PARECER DA COMISSÃO DE AVALIAÇÃO

AIA N. 3593

Central Solar Fotovoltaica do Planalto

(Projeto de Execução)

Figura 1 - Mapa de ruído previsual associado ao funcionamento da CSF do Planalto, na fase de exploração, para o indicador LAeq em período diurno. Fonte: adaptado do EIA, Anexo Mapa de Ruído, 2023.

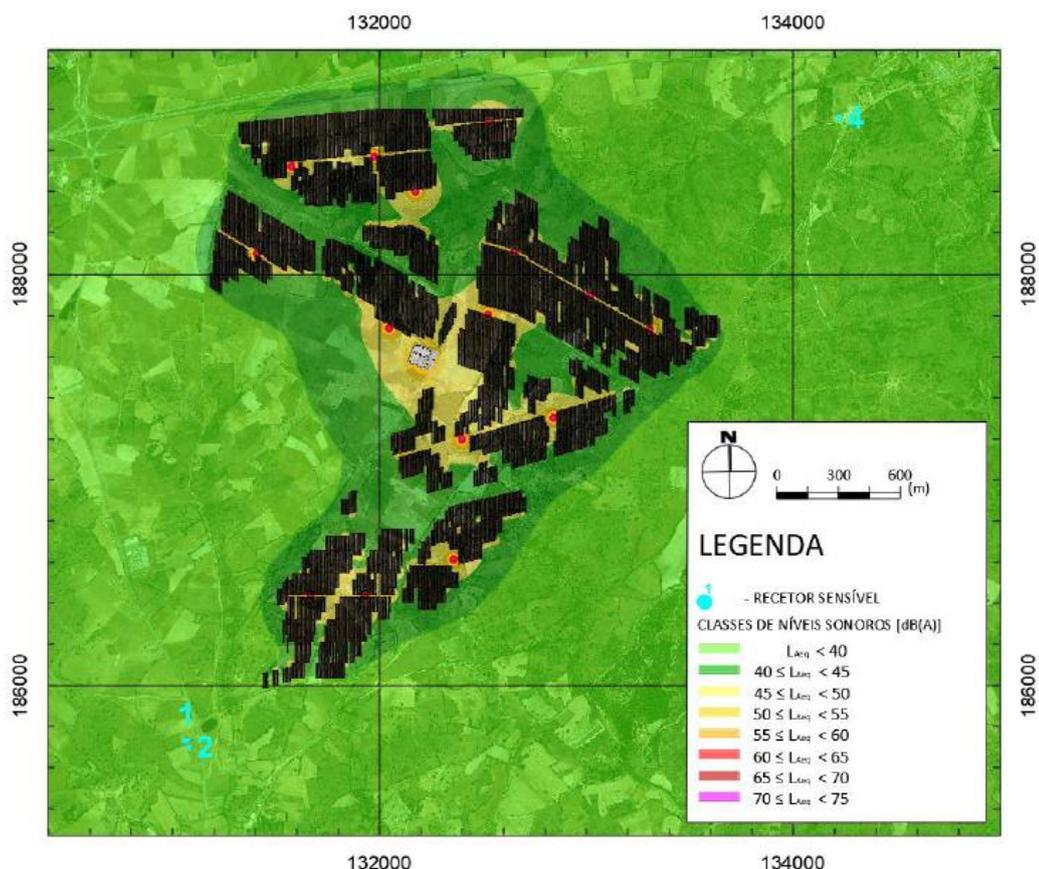
Segundo o evidenciado e atendendo à caracterização da situação de referência considerada, no caso da Central, será de esperar o cumprimento das disposições constantes do atual RGR, para Zonas ainda não classificadas e também se antecipa o cumprimento do Critério de Incomodidade.
